监 理 通 知 单

工程名称：中新物流园 4.57MW 分布式光伏发电项目

编号：ZXGF—004

事由：关于现场安全、文明施工的相关事宜

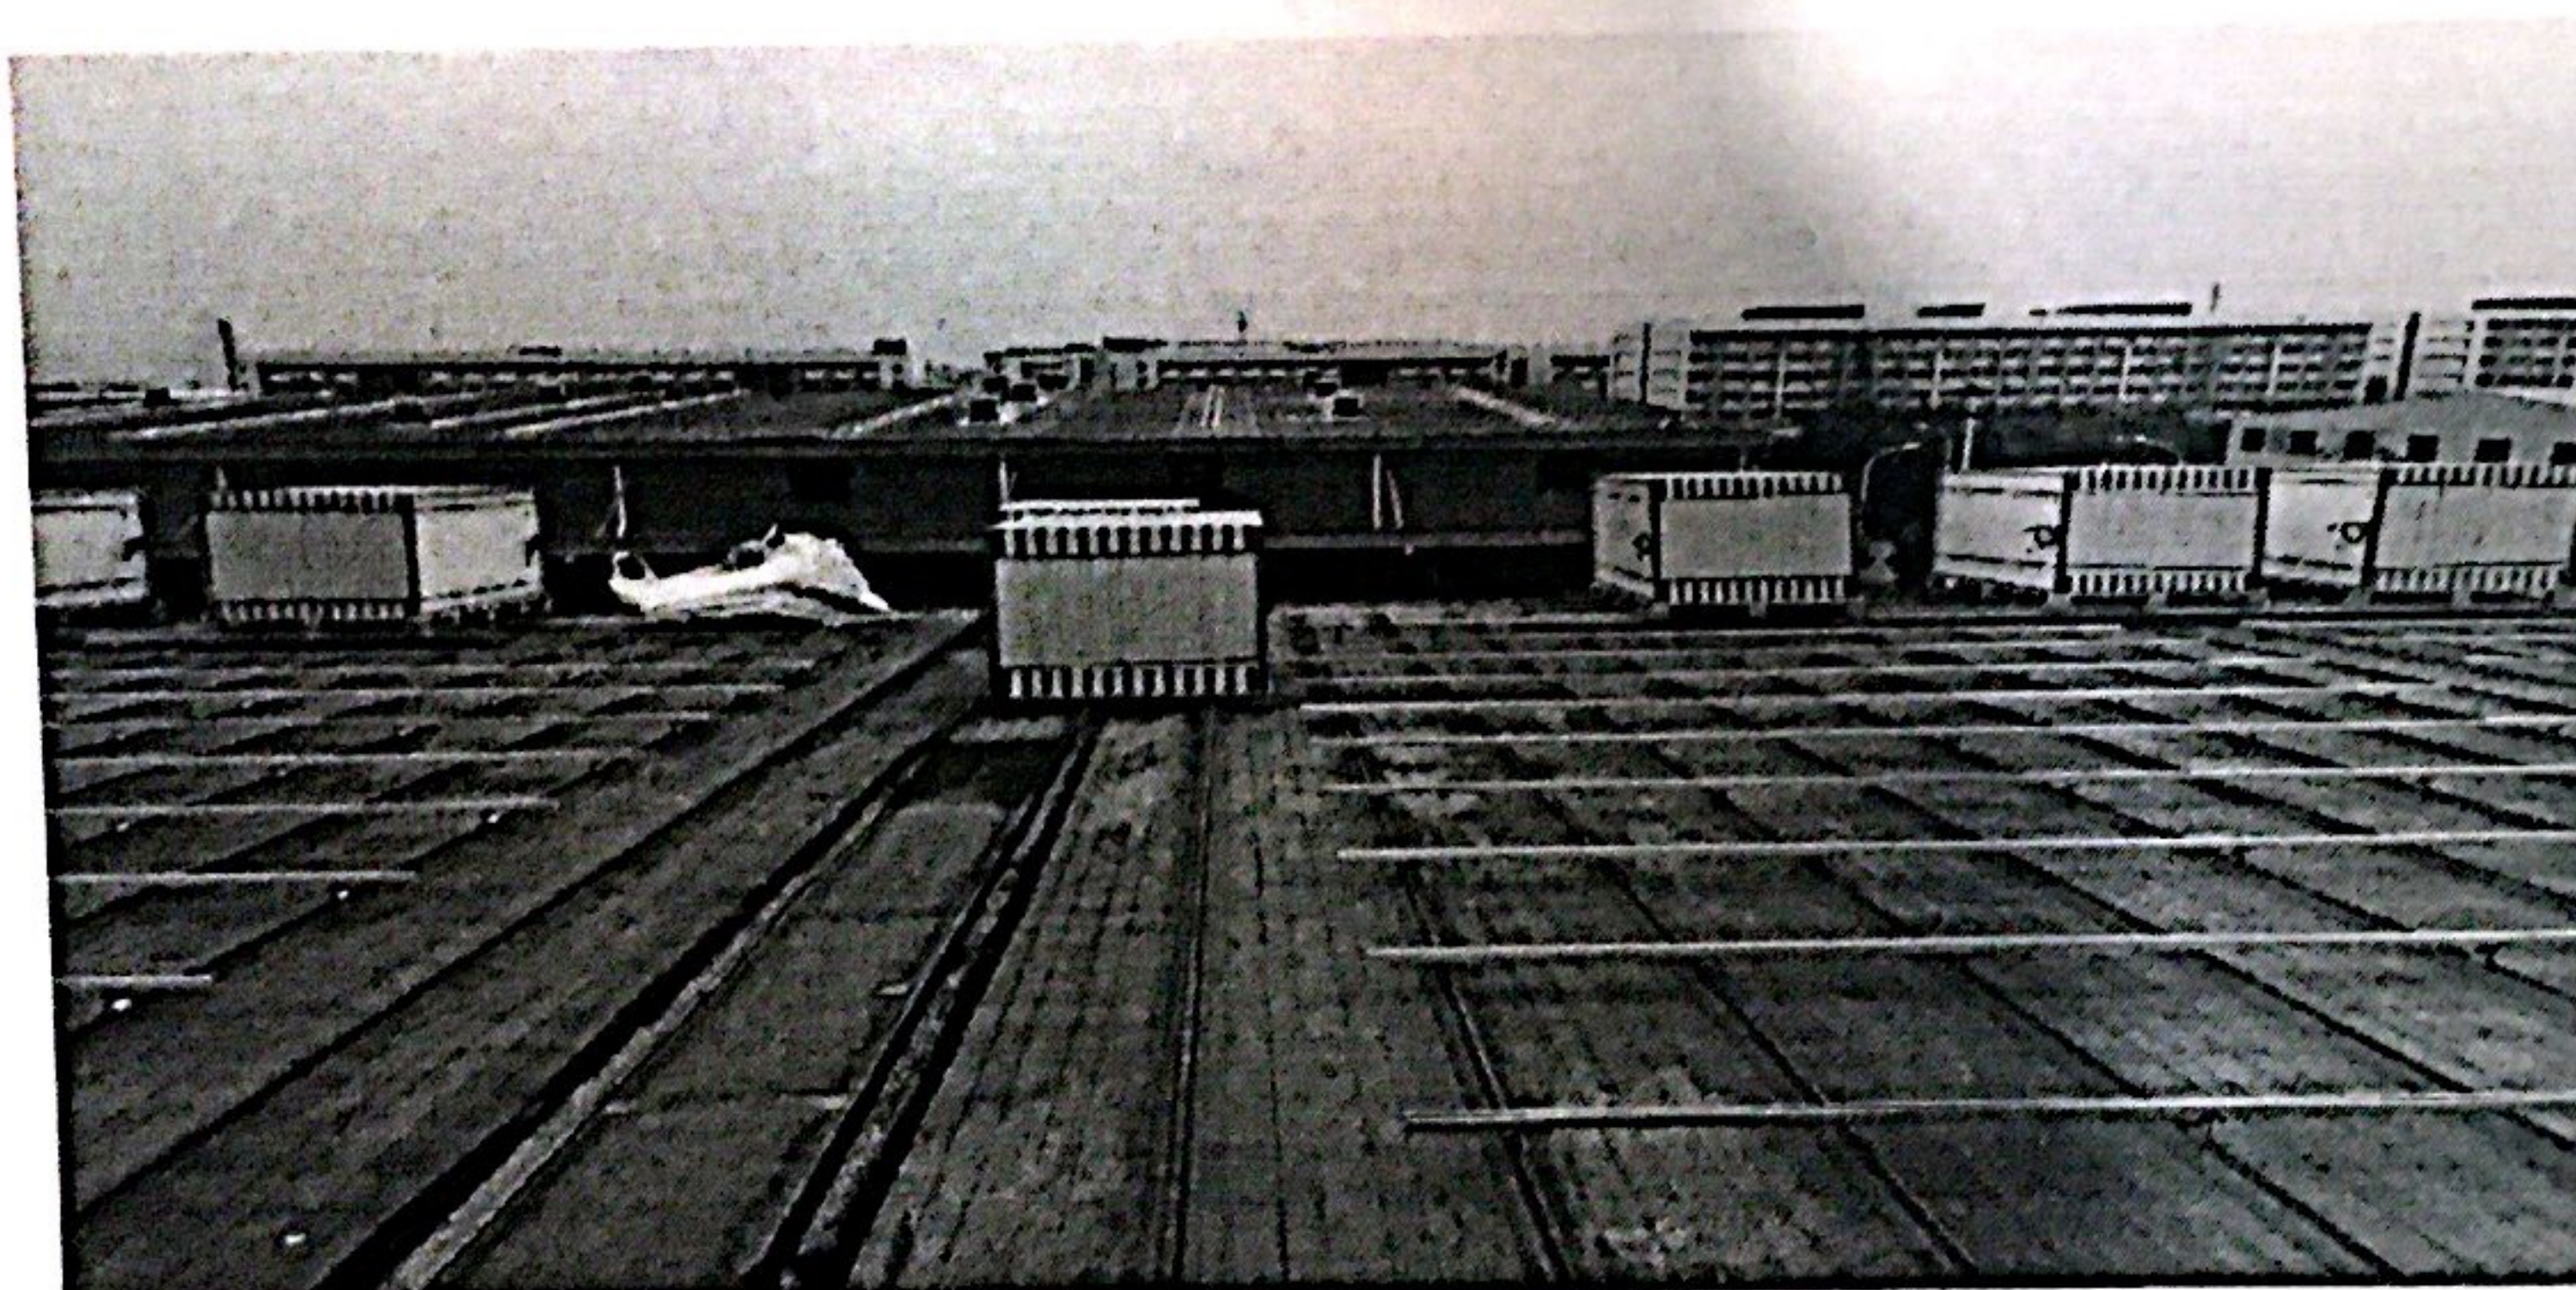
内容：经监理现场例行检查，发现你单位在吊装、搬运摆放光伏组件时存在如下安全隐患问题：

- 1、组件整箱吊至屋顶摆放太集中，导致钢梁承载过大
- 2、已吊至屋顶组件、材料散放，未固定，存在严重安全隐患

为确保人员、材料的安全，现要求你单位立即加强现场施工人员安全施工意识。先要求你单位 3 日整改并通知甲方、监理进行验收，以确保文明施工、施工质量和进度达到预期目标。否则由此造成的一切后果，由你单位自行承担。
